# BOLLETTINO - BULLETIN

| RICAMBI • SPARE PARTS | ● | NR • NO | 152 |

**MODELS: Brushcutters DS 5300 S - DS 5300 T - DS 5500 BOSS - DSF 5500**

**SUBJECT: New air filter support**

## PREMODIFICA - OLD ASSY

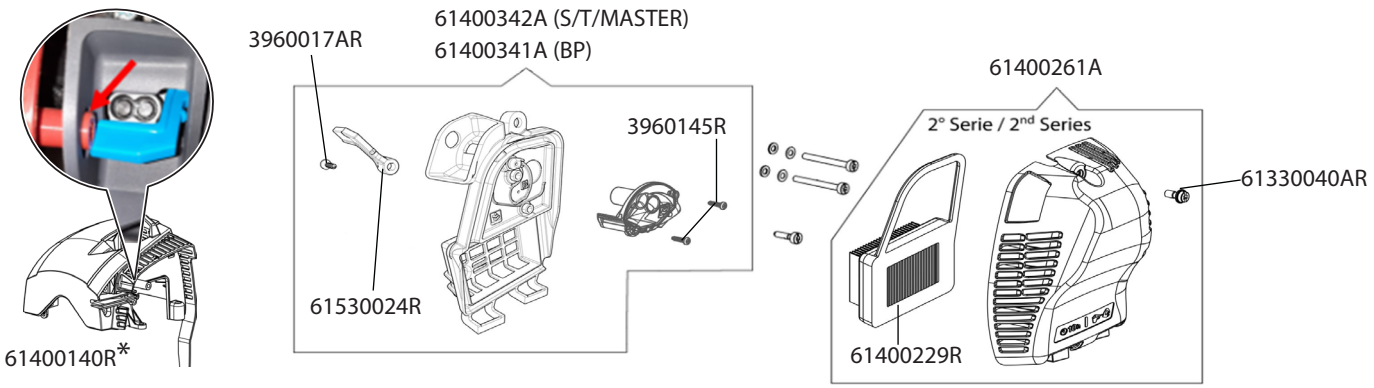
**DESCRIPTION:** Product improvement. To improve the air lever sliding has been modified the air filter support.

**NOTE:** It will be necessary remove some material from engine cover pin in order to allow the right lever movement (*), however is recommended replacing the engine cover 61400140R.

**INTERCHANGEABILITY:** Yes, by ordering new support 61400342A and filter cover 61400261A.

## PREMODIFICA - OLD ASSY

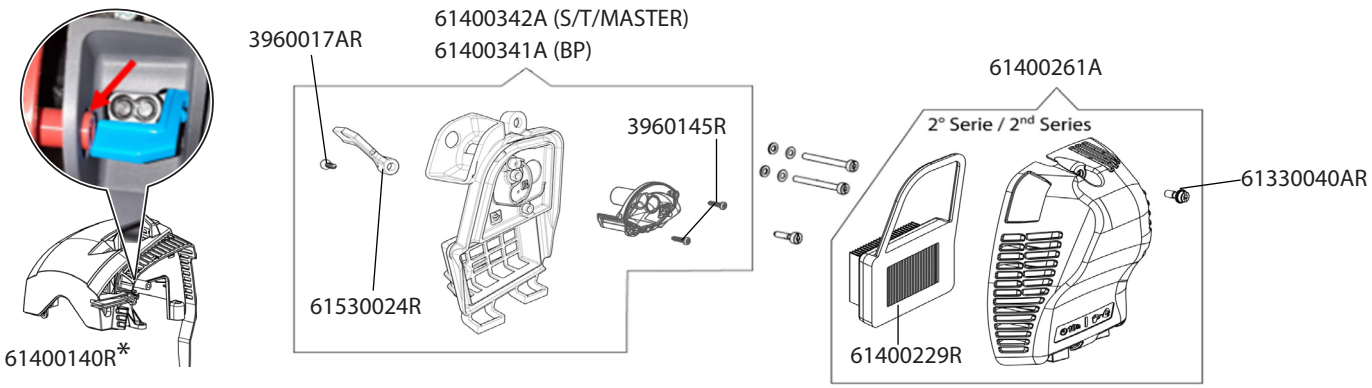
**DESCRIPTION:** Product improvement. To improve the air lever sliding has been modified the air filter support.

**NOTE:** It will be necessary remove some material from engine cover pin in order to allow the right lever movement (*), however is recommended replacing the engine cover 61400140R.

**INTERCHANGEABILITY:** Yes, by ordering new support 61400342A and filter cover 61400261A.

## PREMODIFICA - OLD ASSY

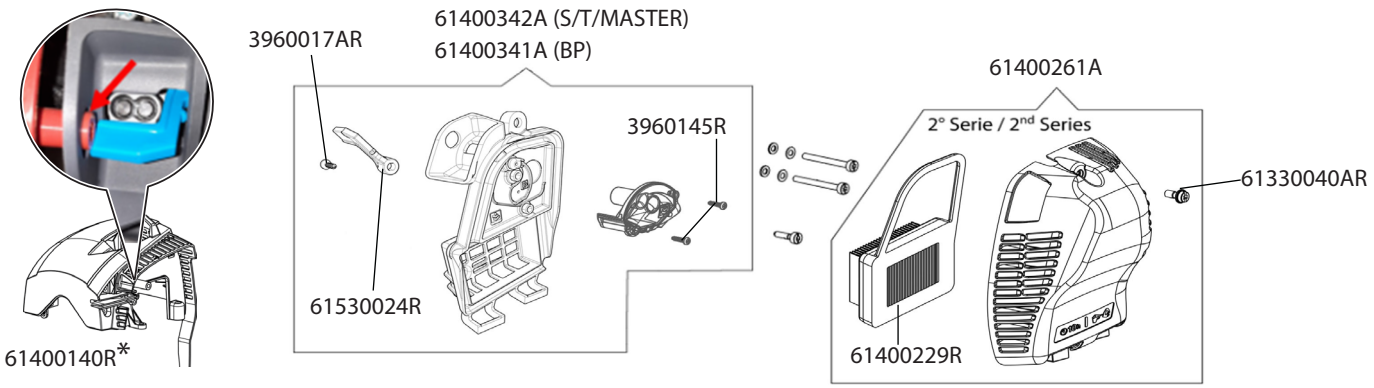
**DESCRIPTION:** Product improvement. To improve the air lever sliding has been modified the air filter support.

**NOTE:** It will be necessary remove some material from engine cover pin in order to allow the right lever movement (*), however is recommended replacing the engine cover 61400140R.

**INTERCHANGEABILITY:** Yes, by ordering new support 61400342A and filter cover 61400261A.

## PREMODIFICA - OLD ASSY

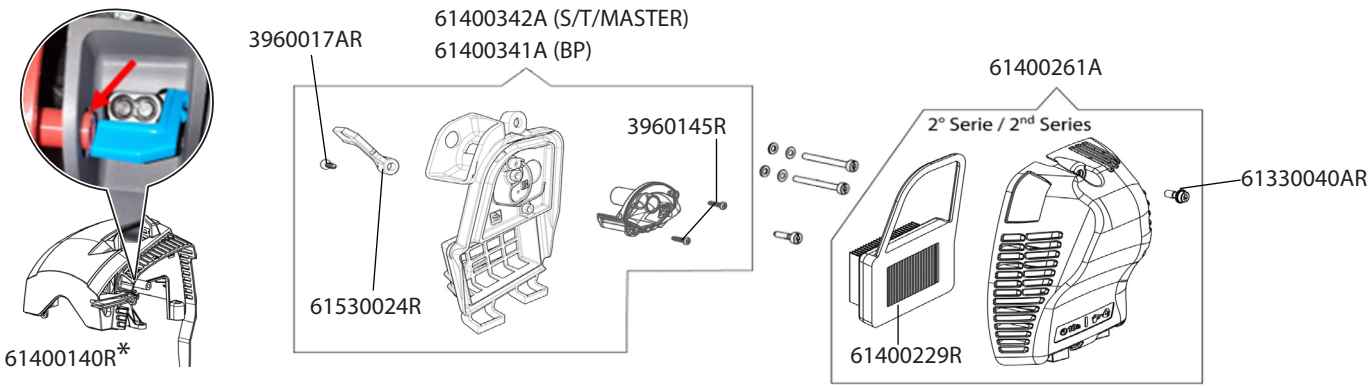
**DESCRIPTION:** Product improvement. To improve the air lever sliding has been modified the air filter support.

**NOTE:** It will be necessary remove some material from engine cover pin in order to allow the right lever movement (*), however is recommended replacing the engine cover 61400140R.

**INTERCHANGEABILITY:** Yes, by ordering new support 61400342A and filter cover 61400261A.

## PREMODIFICA - OLD ASSY

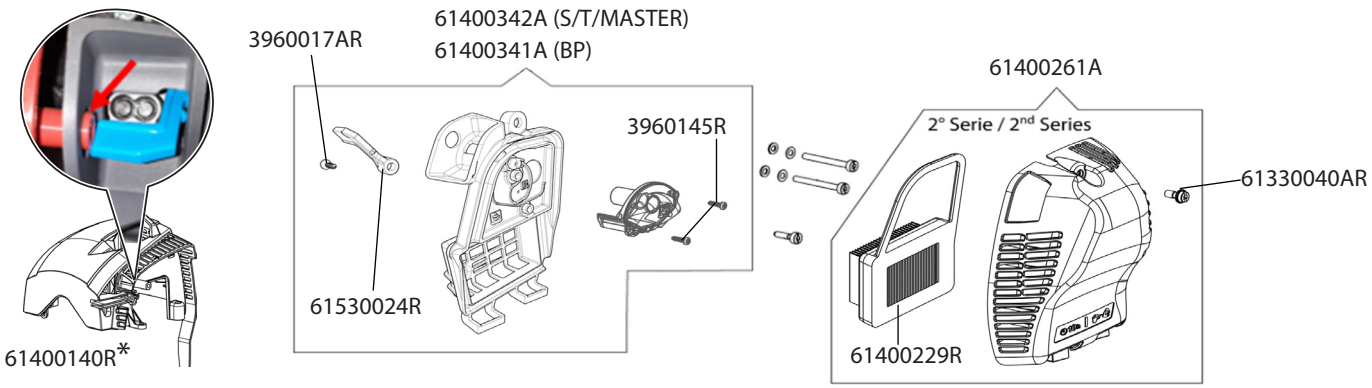
**MODELS: Brushcutters DS 5300 S - DS 5300 T - DS 5500 BOSS - DSF 5500**
**SUBJECT: New air filter support**
**DESCRIPTION:** Product improvement. To improve the air lever sliding has been modified the air filter support.
**INTERCHANGEABILITY:** Yes, by ordering new support 61400342A and filter cover 61400261A.
**NOTE:** It will be necessary remove some material from engine cover pin in order to allow the right lever movement (*), however is recommended replacing the engine cover 61400140R.
**PARTS AVAILABILITY:** The pre-modified parts are no longer available.
**CUT-IN DATE:** DS 5300 S version from 08/11/2022, DS 5300 T version from 19/09/2022, DS 5500 BOSS version from 15/11/2022, DSF 5500 version from 25/10/2022
